RESOLUCIÓN No. 2324

POR LA CUAL SE OTORGA UN PERMISO DE OCUPACIÓN DE CAUCE Y SE DICTAN OTRAS DISPOSICIONES (POC-00100-25)

Mediante escrito con radicado CAM No. 2024-E 33189 de fecha 12 de noviembre de 2024, la sociedad ECOPETROL S.A. identificada con Nit. 899.999.068-1, representada legalmente por el señor Ricardo Roa Barragán identificado con cédula de ciudadanía No. 19.451.246 y apoderado Carlos Andrés Vidal Zamora identificado con cédula de ciudadanía No. 80.239.796 expedida en Bogotá D.C., solicito a la Dirección Territorial Norte de la Corporación Autónoma Regional del Alto Magdalena CAM, liquidación por servicios de evaluación para el trámite del permiso de ocupación de cauce sobre la fuente hídrica Sin Toponimia para cruce de obra lineal del Plan de Desarrollo Dina Integrado.

Resultados cruce P25, condiciones existentes

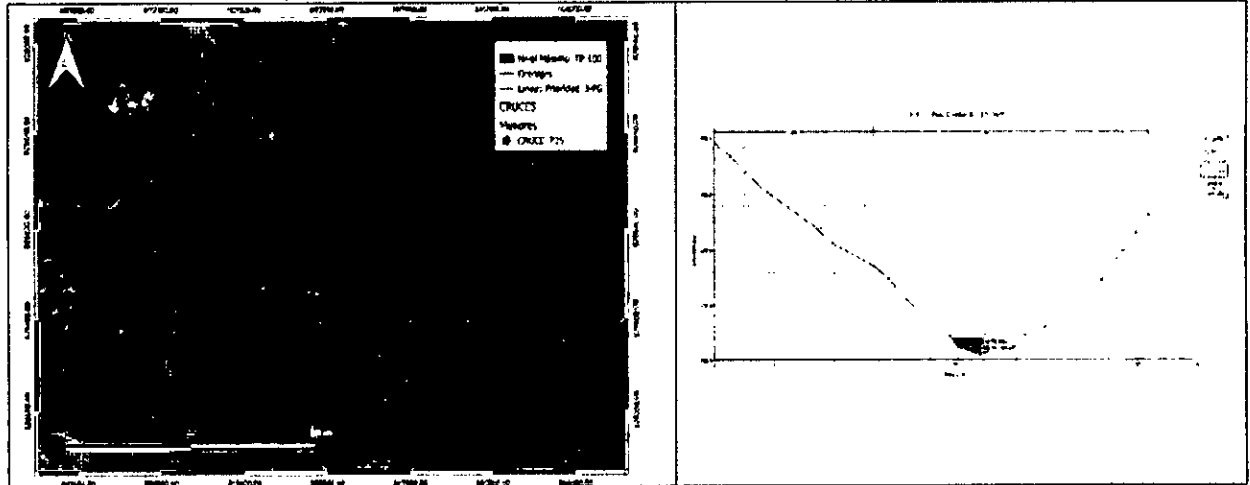
En la **¡Error! No se encuentra el origen de la referencia.** se presentan los resultados en el cruce para un periodo de retorno de 100 años. De la modelación hidráulica se observa que el nivel máximo a nivel del cruce (sección 85,00) alcanza la cota máxima de 456.69 m.s.n.m., la velocidad promedio en la sección es de 0,89 m/s y la profundidad máxima es de 0,15 m.

Sección hidráulica (85.00) para $T_{R_{100}}$
Cota máxima 456.69 m.s.n.m.

Socavación general cruce P25

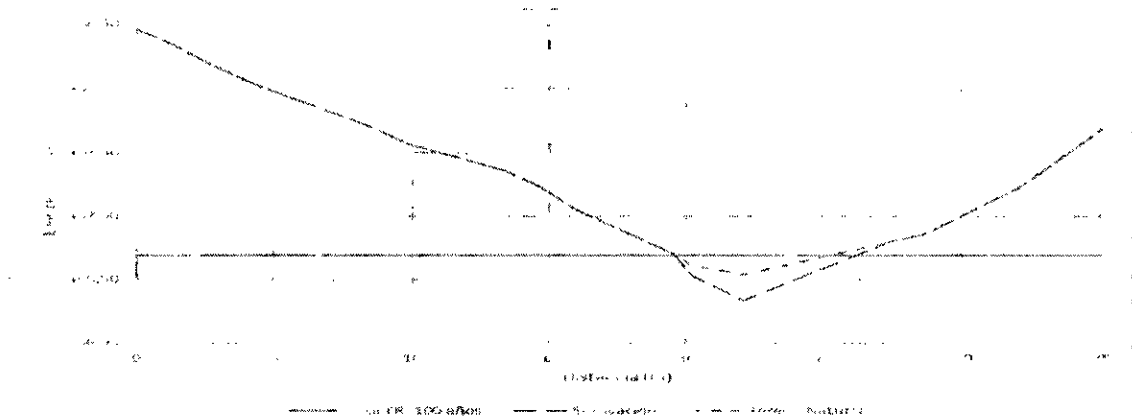
En la figura se ilustra el perfil de socavación en la sección del cruce. Se observa que la profundidad máxima de socavación alcanza la cota 456,33 m.s.n.m., para una profundidad de 0,21 m medida desde el punto más profundo del canal y de 0,36 m desde la lámina de agua para $T_R=100$ años. Para este caso, el cruce se realiza con una estructura metálica tipo Marcos H y los apoyos se encuentran ubicados fuera del área de influencia del nivel de aguas máximo para $T_R=100$ años, como se verá en el numeral **¡Error! No se encuentra el origen de la referencia..** Por lo tanto, no se realiza socavación local para esta estructura.

Planta de localización cruce P25

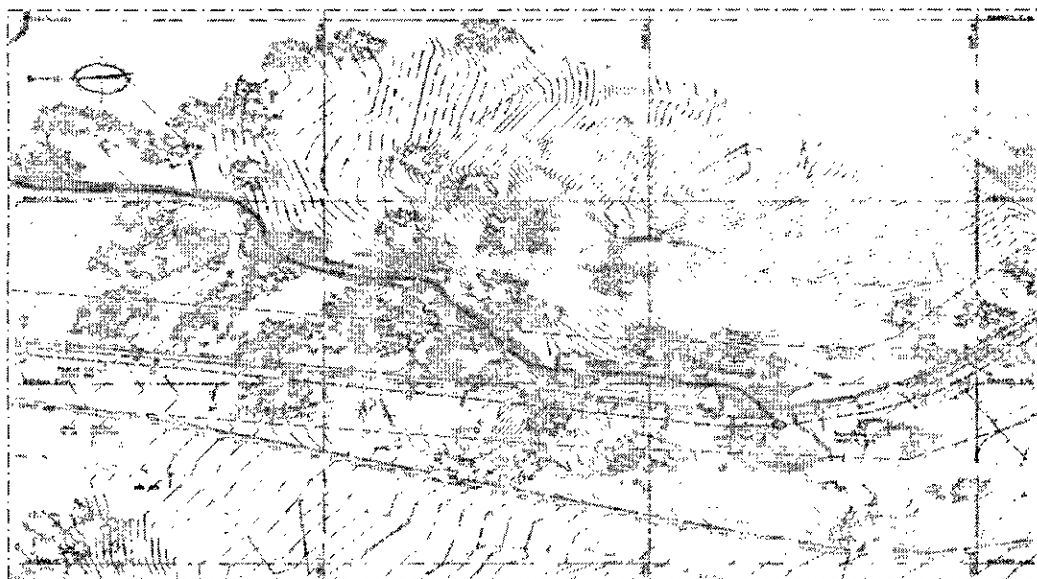
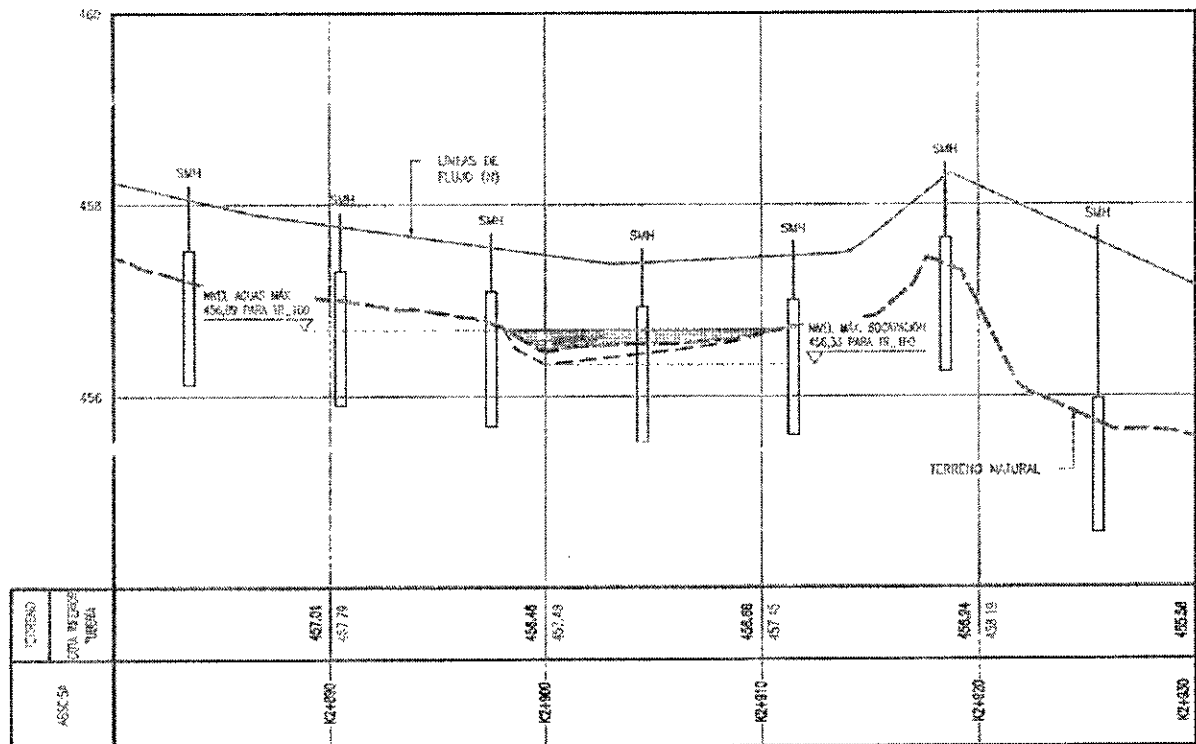
Las líneas de flujo cruzarán el cauce en el punto P25 de manera elevada y se apoyarán mediante soportes marco H. La superestructura de los soportes está compuesta por perfiles de acero al carbón A53 grado B SCH 40, los cuales soportan las cargas provenientes de las líneas de flujo en los sectores de escorrentía o depresiones naturales del terreno. La longitud entre soportes varía entre 6 y 8 m. La cimentación de los soportes de tubería consiste en un dado en concreto reforzado con una profundidad variable y una resistencia mínima a la compresión de 21,0 MPa, la cual garantiza la estabilidad general de la estructura. A continuación, se presenta un esquema en planta y perfil del cruce P25. Para mayor detalle de la obra a implementar véase el plano "DNC-03100-CIV-PL-000006_ANEXO 6_CRUCE P25" en el Anexo 6.

Planta de localización cruce P25

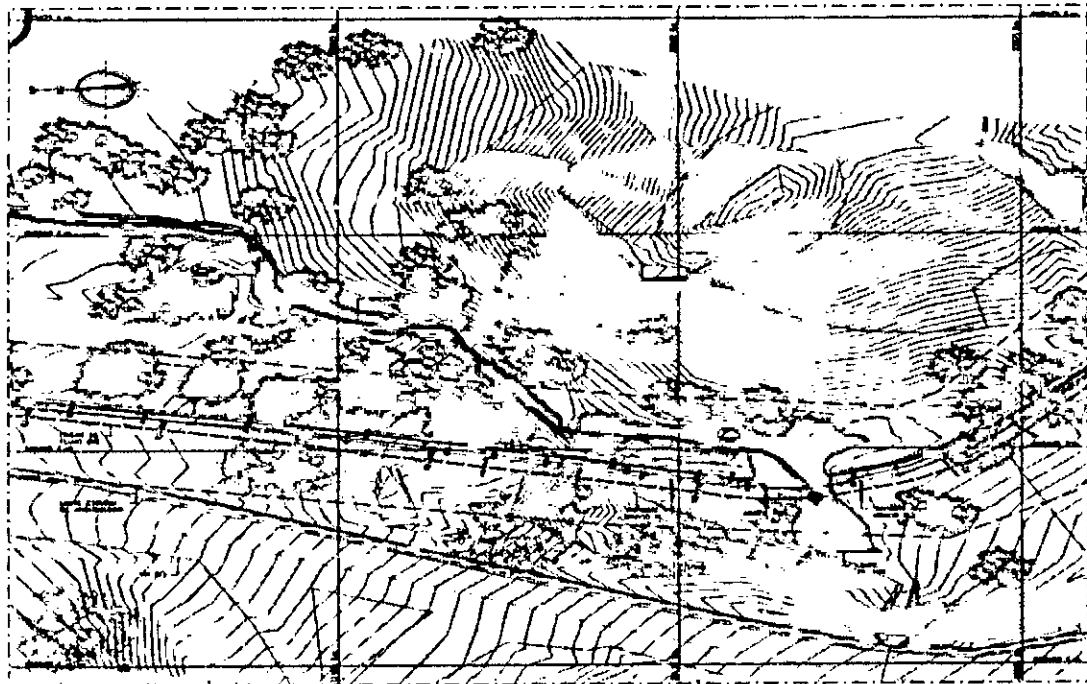
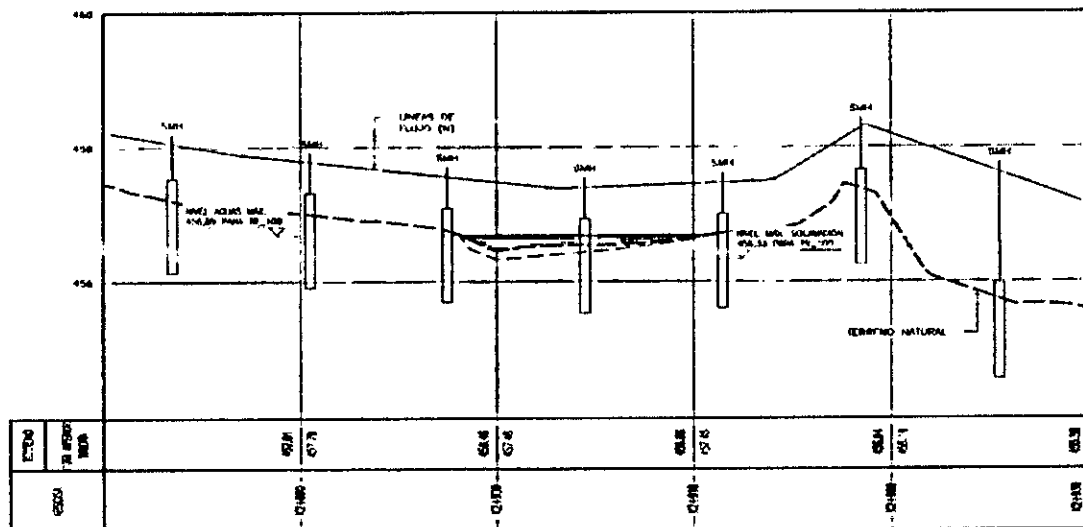
Las líneas de flujo cruzarán el cauce en el punto P25 de manera elevada y se apoyarán mediante soportes marco H. La superestructura de los soportes está compuesta por perfiles de acero al carbón A53 grado B SCH 40, los cuales soportan las cargas provenientes de las líneas de flujo en los sectores de escorrentía o depresiones naturales del terreno. La longitud entre soportes varía entre 6 y 8 m. La cimentación de los soportes de tubería consiste en un dado en concreto reforzado con una profundidad variable y una resistencia mínima a la compresión de 21,0 MPa, la cual garantiza la estabilidad general de la estructura. A continuación, se presenta un esquema en planta y perfil del cruce P25.

ARTÍCULO SEGUNDO: CONDICIONES TÉCNICA DE LA OCUPACIÓN. Las obras autorizadas deberán construirse y operar de conformidad con las especificaciones técnicas, estudios, diseños, planos y anexos técnicos suministrados por el titular dentro del expediente POC-00100-25, los cuales hacen parte integral del presente acto administrativo.
